白蘭小学校 室蘭市改修素案 ※改訂版(20230303)

学級数情報(開校当初見込み)
 普通学級 9学級
 特別支援学級 6学級 合計15級
 (特別支援学級内訳)
 小学校 知的1学級 情緒2学級
 中学校 情緒2学級 病弱1学級

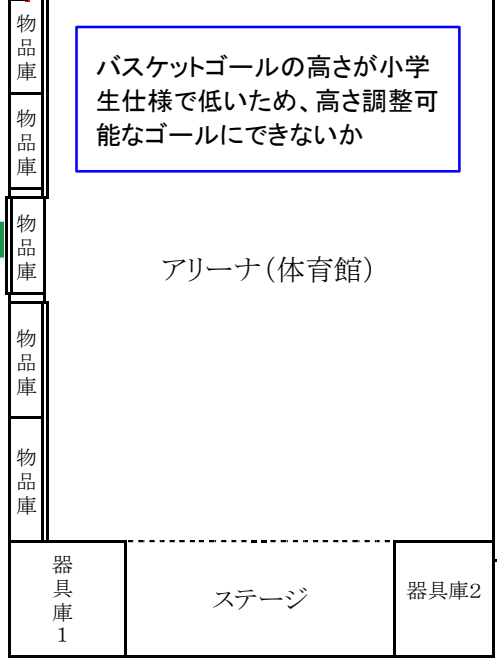
「器具庫3」と「会議室」の壁を壊し、会議室を器具庫として使用

物置の設置

1~4年生の充電保管庫、児童のファイル等の収納場所とする

ことばの教室 開設予定

地域交流室に変更

バスケットゴールの高さが小学生仕様で低いため、高さ調整可能なゴールにできないか

物置の設置

1~4年生の教材庫とする。

職員室と廊下の壁を撤去し職員室を広げる。45人分の机が設置可能。

収納物を資料室、物置等へ移動して運動会用具等を置いている教材室とする。

ギター(20本程)を収納できるラックが必要

【教材園】
 現在の小学生が使用している教材園で、中学生分も足りるかどうか要確認 → **5ブロック追加**
鹿の食害被害防止を依頼
農作業用具を収納する物置が欲しい

【テニスコート】
 今後の「部活動の在り方」の動向次第
 ※現状では開校に合わせての整備は保留

【野球部・陸上部】
 野球部が活動するためのネットの高さが足りるか
 2つの部がグラウンドを使用した場合、若干狭い

【水飲み場】
 中学生には若干低い(トイレは問題ない)

【教室】
 上着かけが低い。撤去して可動式で高さのあるものを廊下へ設置したい

【下駄箱】
 児童用368人分あるが小さめ
 職員は現在36人分、12分追加が必要

【収納場所】
 校内のスペース確保のため、外物置を数か所設置したい
 屋上部分の空きスペースに簡易収納は可能か

【駐車場】
 現在の砂利部分を舗装して駐車場を広げたい

美術準備室に転用

美術室に転用
 水回りの確保(水道は最低8個)、
 棚の増設が必要

英語教室に名称変更

家庭科・調理・被服室に名称変更

家庭科・調理・被服準備室に名称変更

児童・生徒会室に名称変更

【実験台】中学生には少し低い。ガスの元栓の位置が使いにくい。中学校段階では、従来のガスパーナーが使用できるようにする必要あり。教科書等を置くスペースが狭い。実験台の幅が若干狭い。

【収納場所】増設が必要、廊下側のガラス張りを掲示板化

【準備室】物品を収納する棚が少し必要。薬品棚の増設が必要

【暗幕】暗闇で行う実験があるので、暗幕が必要。廊下側のガラス棚も光を遮断できるように暗幕を付けるか、ガラス部分を板でふさぐかの対応が必要

図工・技術準備室に名称変更
 棚の増設が必要、作業機が小さい、
 コンセントの容量を上げてほしい
